Oggetto: [ID: 4536] Procedura di Verifica di Assoggettabilità a VIA, ai sensi dell'art. 19, del D. Lgs. 152/2006. [V00749] S.S. 16 "Adriatica" - Variante di Ancona. Intervento di ampliamento da 2 a 4 corsie del tratto fra lo svincolo "Falconara" e lo svincolo "Torrette". Adeguamento tecnico dei seguenti elementi della carreggiata Nord: coordinamento plano-altimetrico della prima curva tra la pk 0+000 e la pk 0+672, Galleria Barcaglione, Viadotto Falconara II e Galleria Orciani. Proponente: ANAS SpA. **Trasmissione parere regionale.**

**Oggetto:** Verifica di Assoggettabilità a VIA, ai sensi dell'art. 19, del D.Lgs. n. 152/2006 statale. S.S. 16 "Adriatica" – Variante di Ancona. Intervento di ampliamento da 2 a 4 corsie del tratto fra lo svincolo "Falconara" e lo svincolo "Torrette". Adeguamento tecnico dei seguenti elementi della carreggiata Nord: coordinamento plano-altimetrico della prima curva tra la pk 0+000 e la pk 0+672, Galleria Barcaglione, Viadotto Falconara II e Galleria Orciani.

## RELAZIONE ISTRUTTORIA

Stralcio del PRG '99 VIGENTE - SAT A3- ZUT1 ( Area Tesoro)

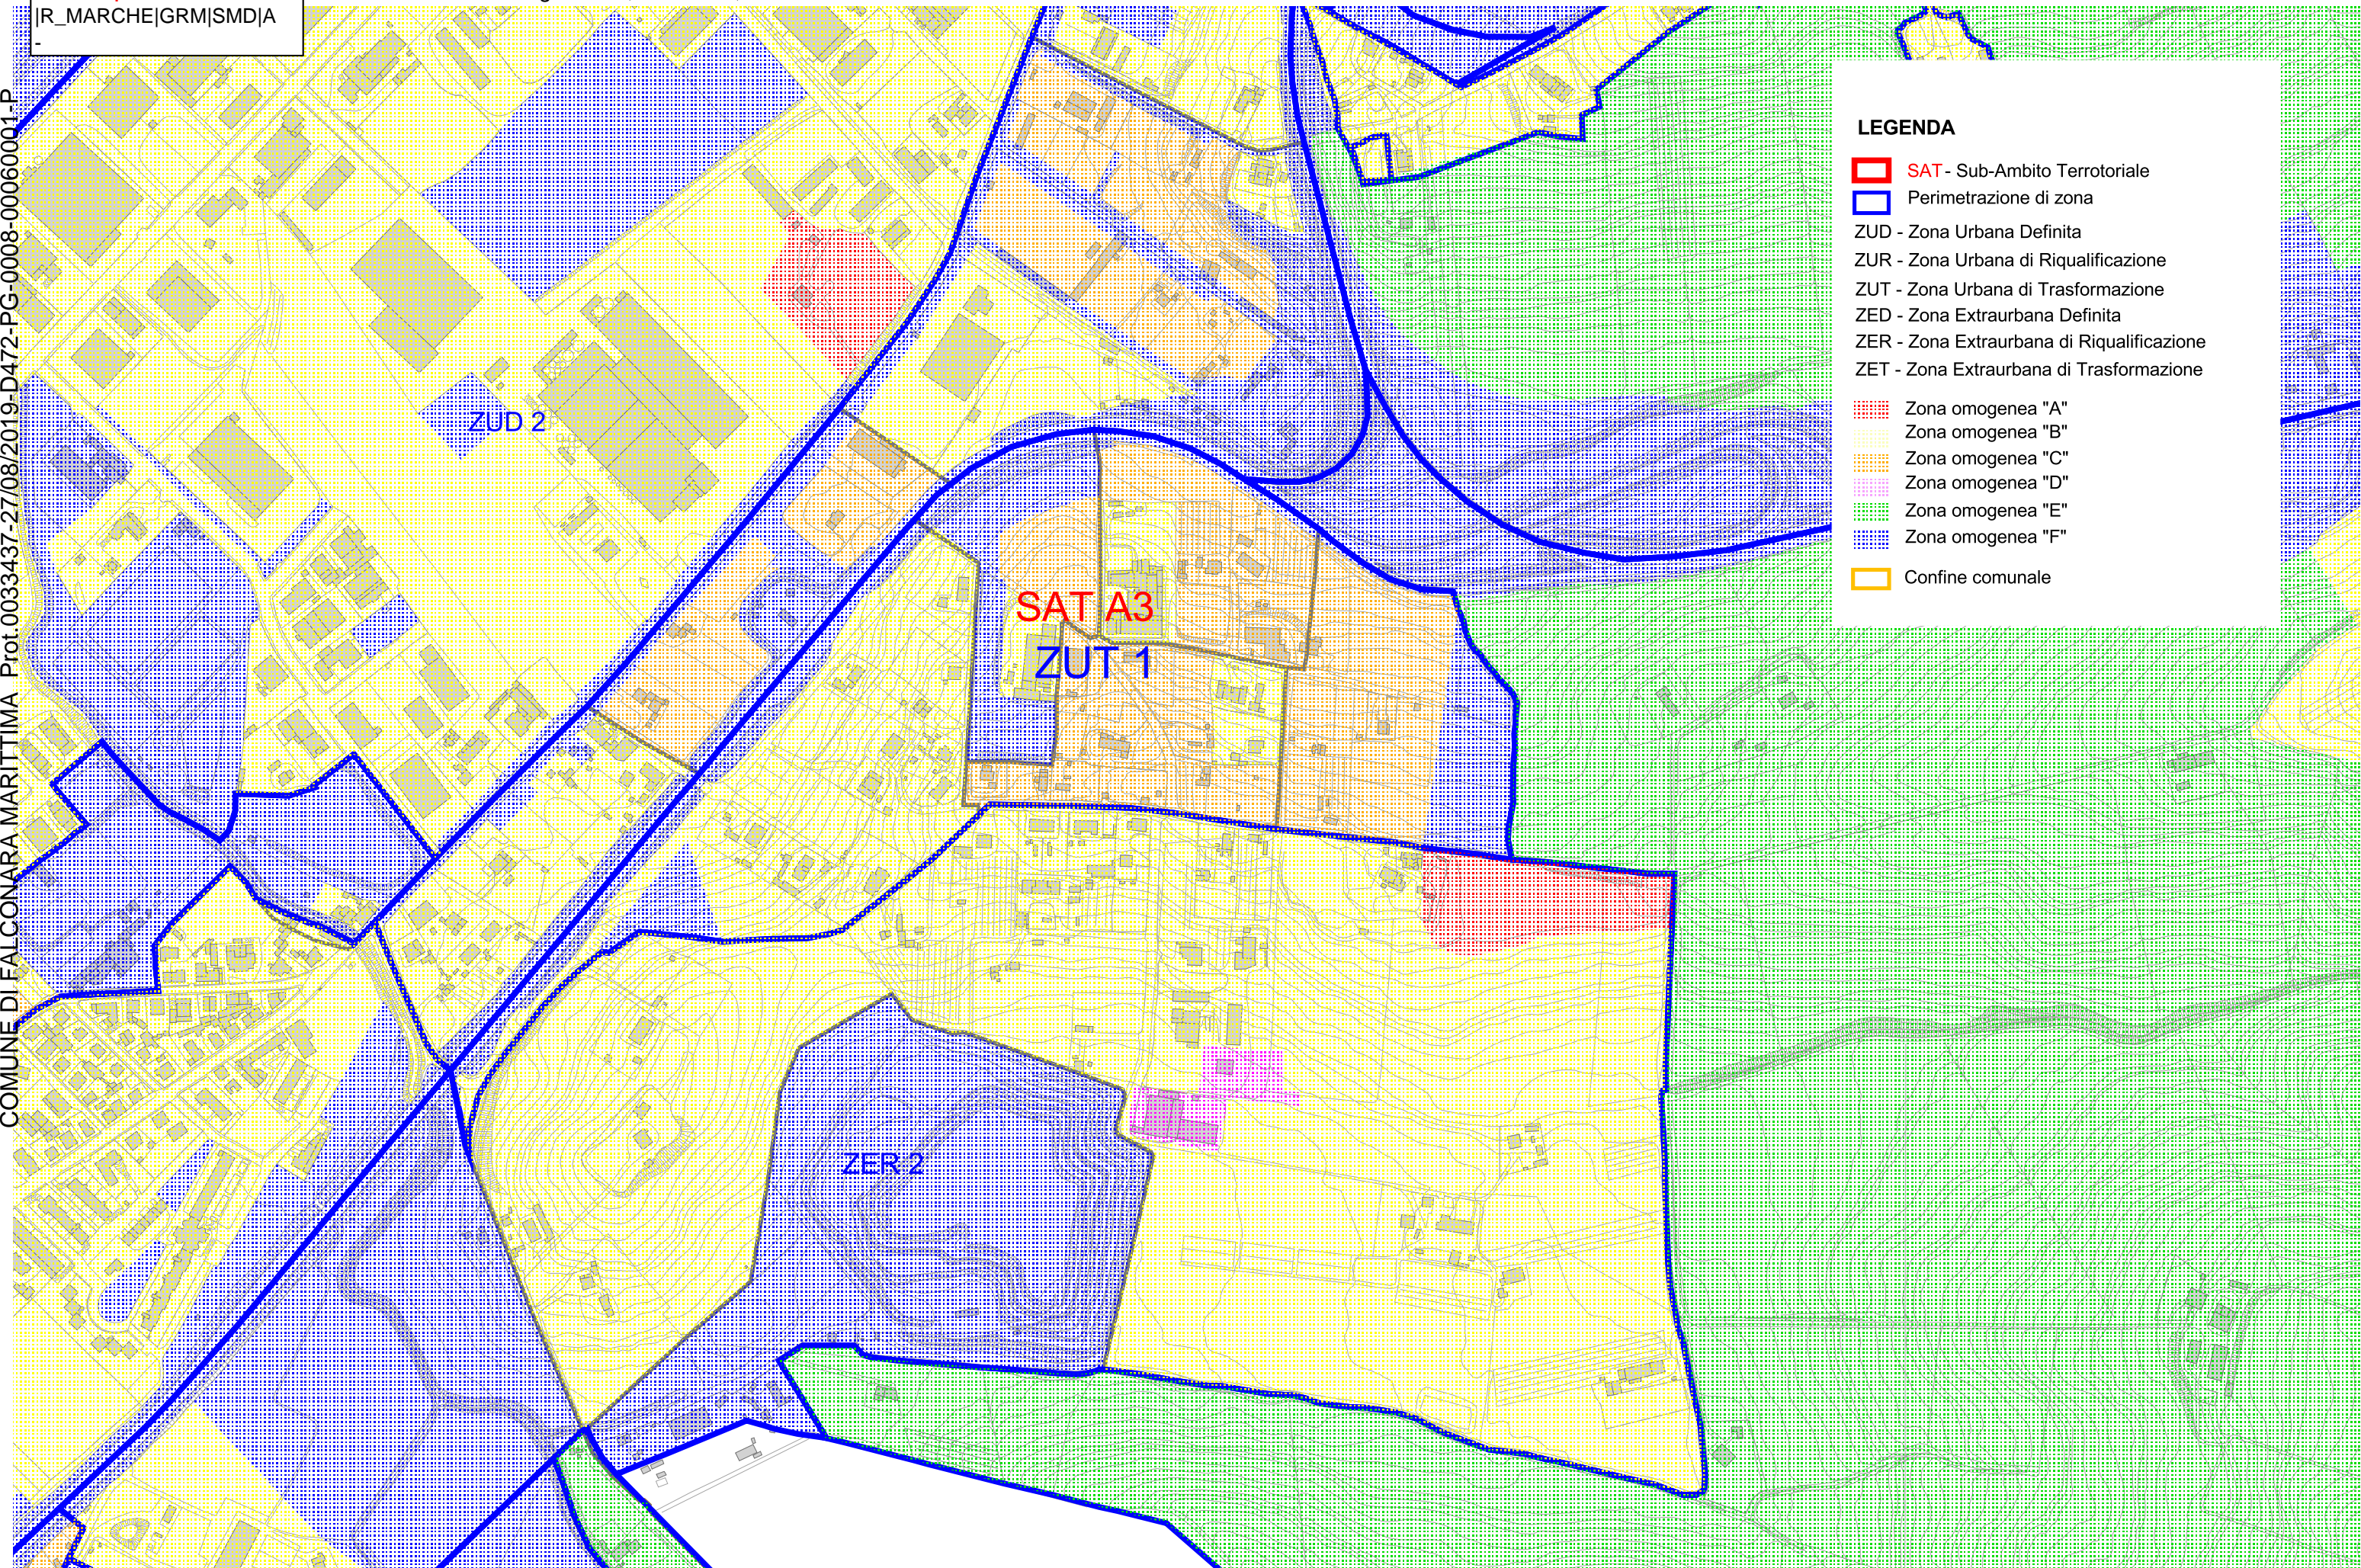
- Comune di Falconara parere favorevole in conformità a quanto espresso con D.C.C. n. 46 del 03/06/2019, "si evidenzia che la modifica progettuale inerente lo spostamento di Via del Tesoro, introdotta con il progetto esecutivo, preclude l'accesso carrabile ad una proprietà privata. Si chiede pertanto che tale aspetto venga risolto in sede di progettazione esecutiva e non in fase operativa. Si chiede altresì che venga garantita la sicurezza della medesima Via del Tesoro dal punto di vista della viabilità non solo carrabile ma anche pedonale introducendo marciapiedi, possibilmente ambo i lati ed estendendo l'impianto di illuminazione pubblica a tutta l'area di intervento. Si chiede infine che le barriere acustiche vengano eventualmente estese anche alle

SI RIBANDA IL PARERE ESPRESSO CON DELIBERA C.C. N. 46 DEL 03.06.2019.  
SI EVIDENZA INOLTRE CHE LA MODIFICA PROGETTUALE INERENTE LO SPOSTAMENTO AI VAI DEL TESORO INTRODOTTA CON IL PROGETTO ESECUTIVO PERCHÉ L'ACCESSO CARRABILE AD UNA PROPRIETÀ PRIVATA SI CHIEDE PERTANTO CHE TALE ASPETTO VENGA RISOLTO IN ADEE AI PROGETTAZIONE ESECUTIVA E NON IN FASE OPERATIVA.  
SI CHIEDE ALTRESÌ CHE VENGA GARANTITA LA SICUREZZA DELLA MEDESSIMA VIA DEL TESORO DAL PUNTO DI VISTA DELLA VISIBILITÀ NON SOLO CARRABILE MA ANCHE PEDONALE INTRODUCENDO MARCIAPEDI, POSSIBILMENTE AMBO I LATI, ED ESTENDENDO L'IMPIANTO DI ILLUMINAZIONE PUBBLICA A TUTTA L'AREA DI INTERVENTO.
